柏崎刈羽原子力発電所6号及び7号炉審査資料	
資料番号	KK67-0098 改03
提出年月日	平成28年5月31日

津波による損傷の防止について
(指摘事項に対する回答)

耐津波設計に関するコメント回答

No.	H28.5.13 ヒアリング コメント
365-7 本日回答	防潮堤とV系断層との位置関係について、説明すること。
365-8 本日回答	基準地震動Ssが作用した場合でも、V系断層における弱面上のずれ等が発生しないことを含め、防潮堤を十分に支持することができる地盤であることを示すこと。
365-9	傾斜，撓み，不等沈下等の変形に対して，防潮堤に要求される機能が損なわれるおそれがないことを示すこと。
365-10 本日回答	V系断層をジョイント要素でモデル化するための，ボーリングデータ等を示すこと。

防潮堤と断層の位置関係について【防潮堤断面図】

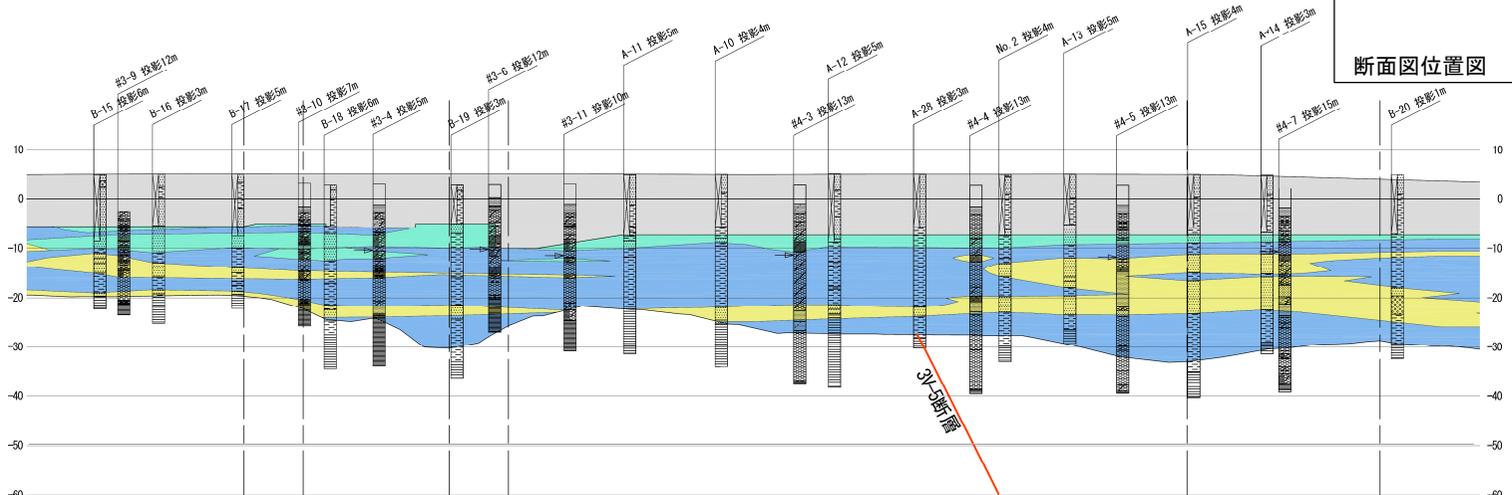
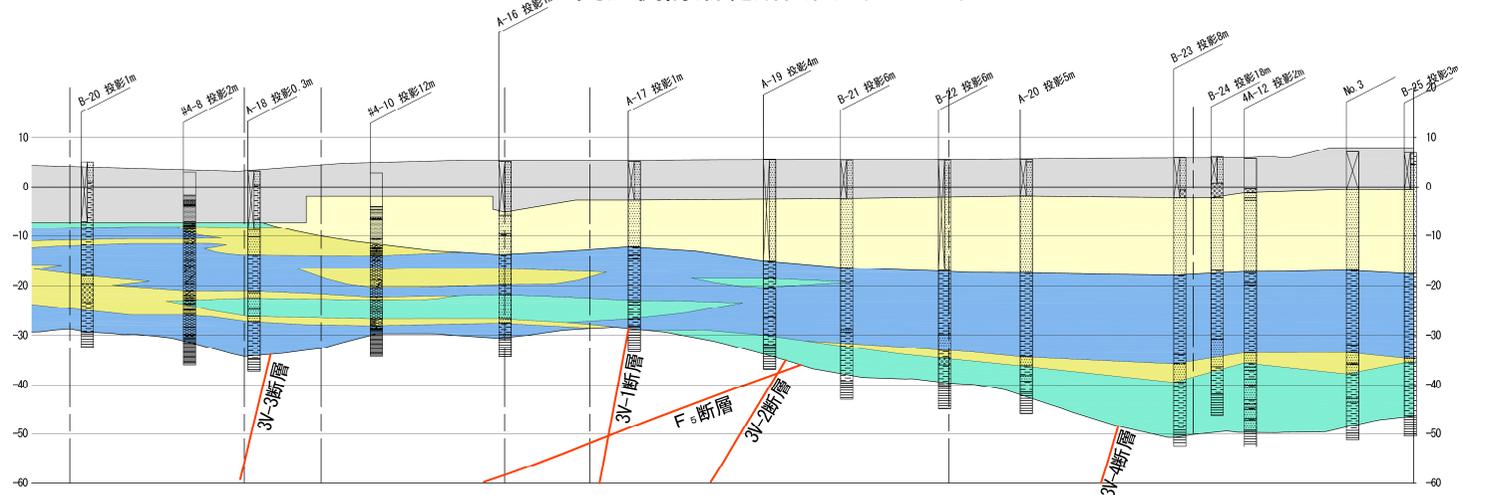
No.	H28.5.13 ヒアリング コメント
365-7	防潮堤とV系断層との位置関係について、説明すること。

- 防潮堤付近の断層としては、3号炉～4号炉の海側（後谷背斜の西翼部）に高角度な断層（V系断層）及び低角度な断層（F系断層）等が分布している。

荒浜側防潮堤断面図（C-D）

荒浜側防潮堤断面図（D-E）

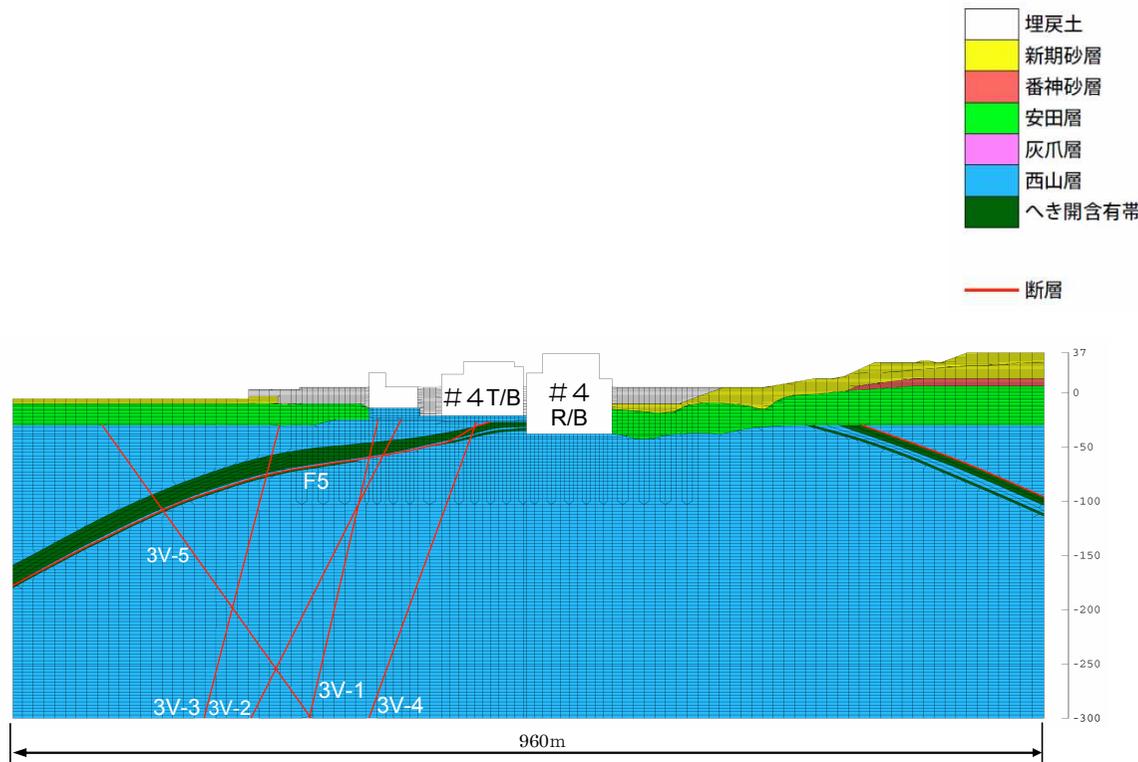
No.	H28.5.13 ヒアリング コメント
365-8	基準地震動Ssが作用した場合でも、V系断層における弱面上のずれ等が発生しないことを含め、防潮堤を十分に支持することができる地盤であることを示すこと。

■ すべり安全率は、評価基準値1.5以上であることを確認した。

3, 4号炉 試掘坑調査位置図

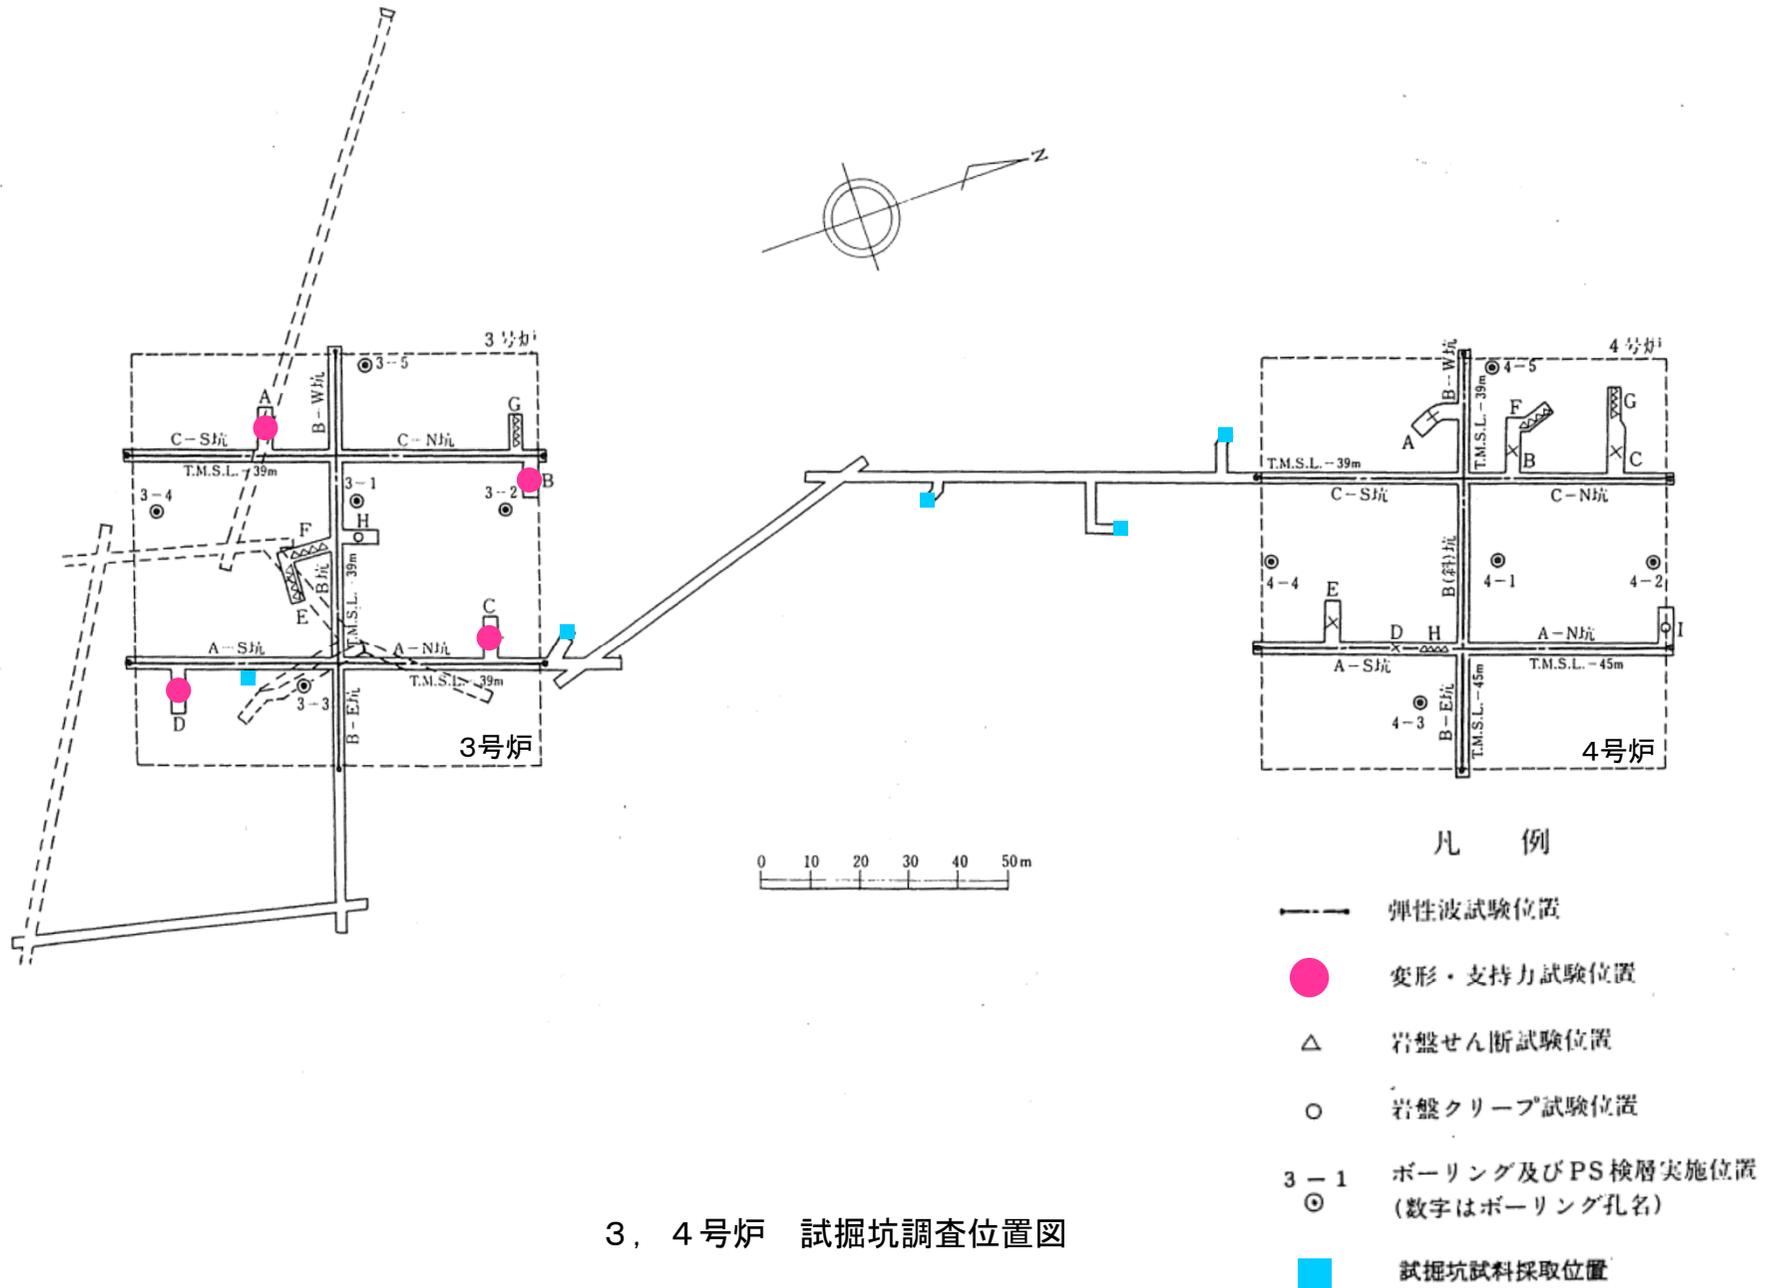
No.	H28.5.13 ヒアリング コメント
365-10	V系断層をジョイント要素でモデル化するための、ボーリングデータ等を示すこと。

- F₅断層は、試掘坑調査より、粘土幅及び破砕幅がそれぞれ5cm程度であることから粘土部及び破砕部両方の物性値を設定する。なお、破砕部のサンプリングが難しいことから、破砕部の物性値には初期接線弾性係数とせん断強度の圧密圧力依存性が比較的良好で一致しているV系断層の物性値を用いた。
- V系断層は、連続性が最も良い3V-1断層を代表とした。なお、試掘坑調査より、3V-1～3V-5断層で粘土幅がフィルム状～0.1cm程度、破砕幅が8～15cm程度であることから破砕部のみ物性値を設定した。
- ①・②断層は、両断層の成因がほぼ同じであり、規模、性状等の地質特性がほぼ同様であることから同一の材料として評価した。なお、試掘坑調査より、粘土幅がフィルム状～0.1cm程度、破砕幅が220～280cm程度であることから破砕部のみ物性値を設定した。
